改善箇所説明図①

改善箇所説明図②

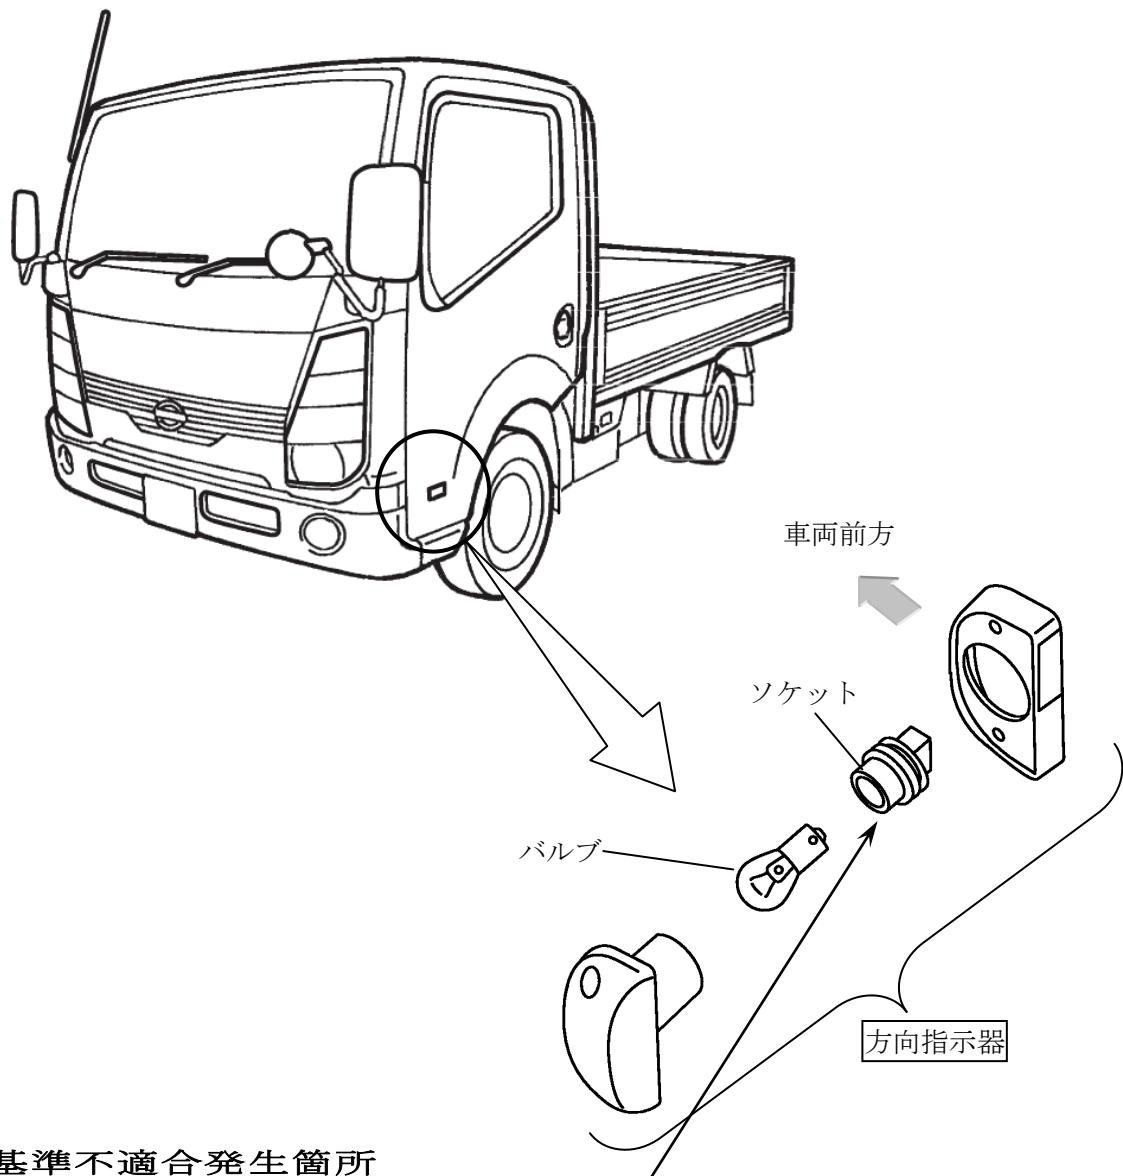
ドアに組み付けている方向指示器において、バルブとソケットの接点端子の接圧が低いため、方向指示器を作動させたままドアの開閉を頻繁に繰り返した場合、接点が発熱して端子が破損するものがあり、そのまま使用を続けると、最悪の場合、当該方向指示器が作動しなくなるおそれがある。

全車両、当該方向指示器（左右）を対策品と交換する。

識別：銀色のシールをモデルナンバープレートに貼り付ける。

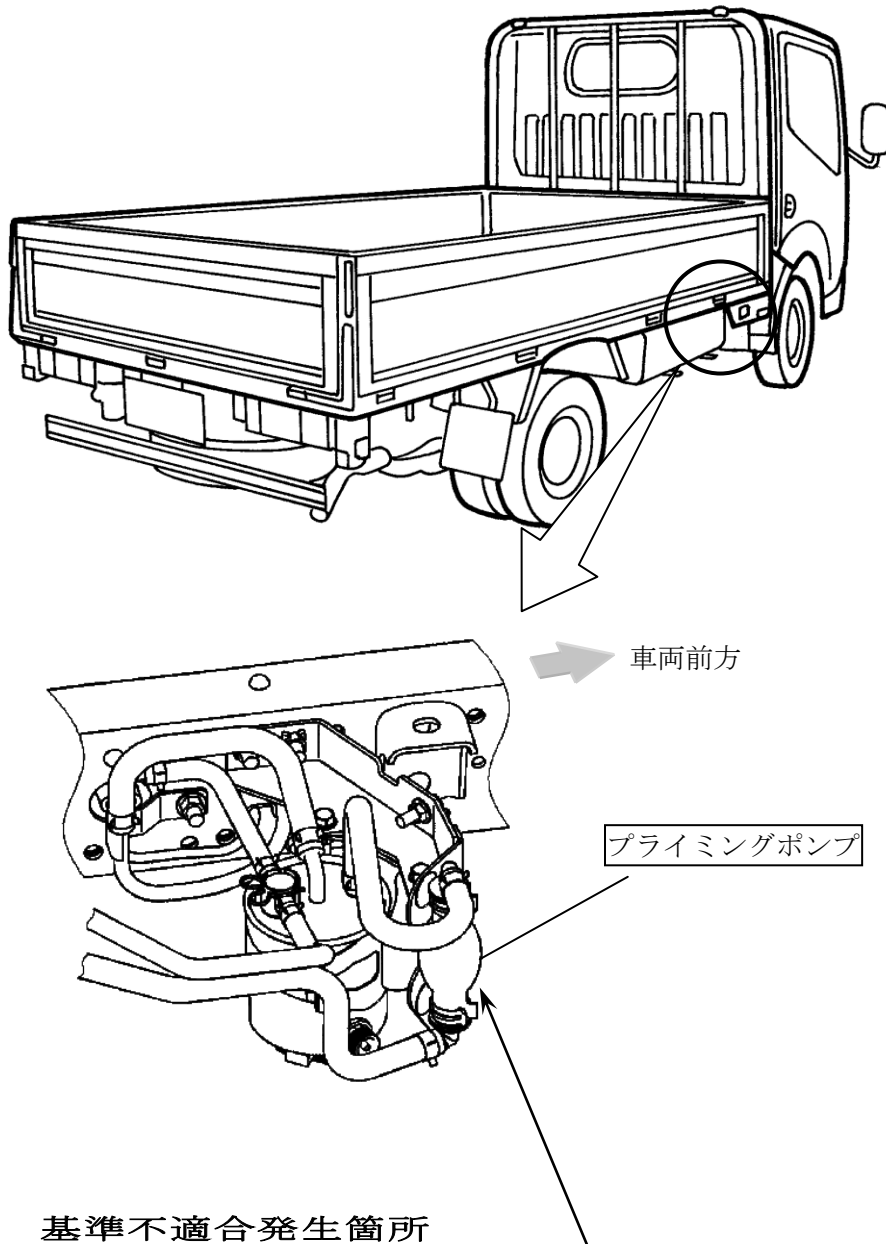
ディーゼルエンジン搭載車のプライミングポンプにおいて、成形時の残留応力が高いものがあるため、使用過程におけるオゾン劣化により亀裂が発生することがある。そのため、そのまま使用を続けると、亀裂が貫通して、駐車中に燃料が漏れ、エンジンの始動が困難になるおそれがある。

全車両、当該プライミングポンプを対策品と交換する。

識別：銀色のシールをモデルナンバープレートの右横に貼り付ける。
